**FRANCE NATURE  
ENVIRONNEMENT**

**FNE Hauts de  
France**

## Proposition de 6 parcs éoliens ( Espacement = 1,3 km )

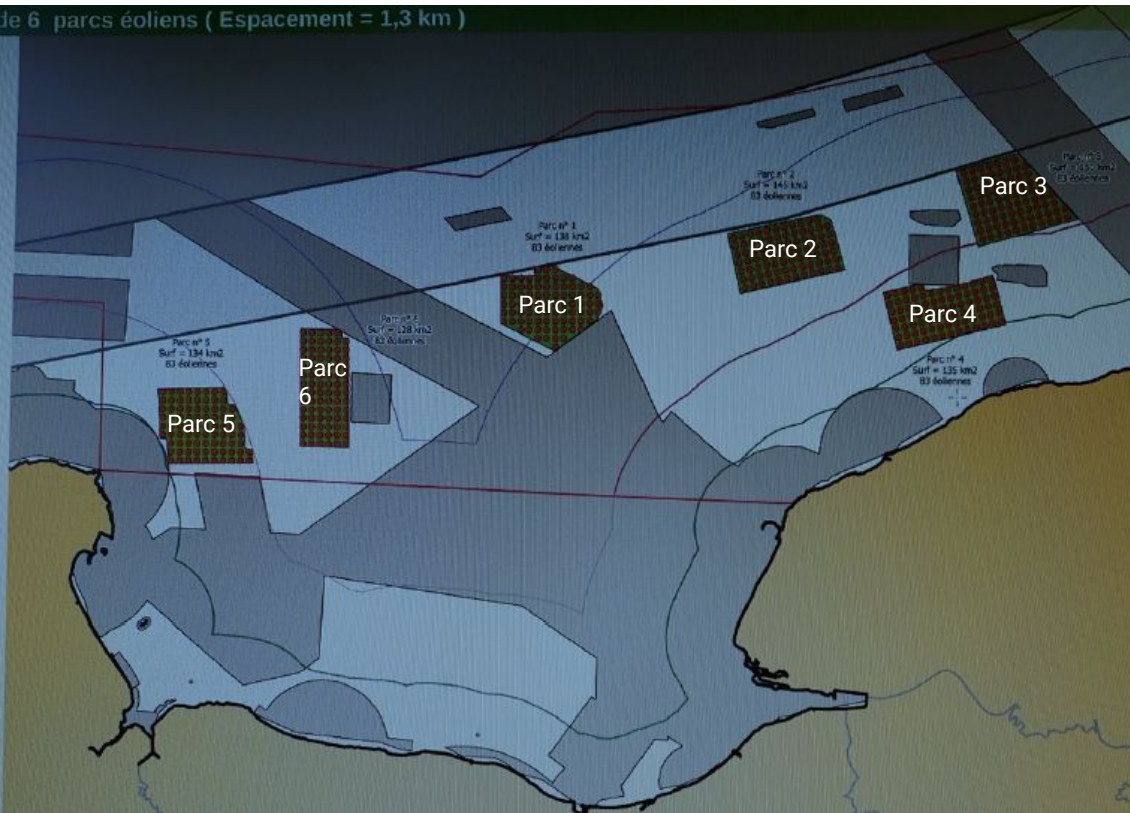
Sur les **6 projets de parcs virtuels** représentés dans le document des **photomontages** nous faisons les préconisations suivante :

- Le **site 1** est la localisation la plus favorable :
  - par son éloignement de la côte (30/35 kms, jusqu'à la limite de la zone de sécurité du rail),
  - au niveau pêche, et bien moins fréquentée par la navigation sur une géologie à priori acceptable (30 mètres de profondeur en moyenne).
- Le **site 6** nous semble également favorable :
  - sous réserve de mesurer les impacts du projet sur la faune et l'avifaune (marsouins, Fulmar, alcidés..)
  - ainsi que les impacts sur le passage des bateaux (route de navigation Le Havre / Cherbourg).
- Le **site 2** est aussi intéressant mais: à l'arrière du projet de Fécamp (rajout impact sur la pêche), sous le vent du rail et présence de nombreuses espèces d'oiseaux et mammifères
- Le **site 3** est moins intéressant : près du Tréport (fort rejet), forte population d'oiseaux et mammifères marins, gisements de coquille St Jacques.
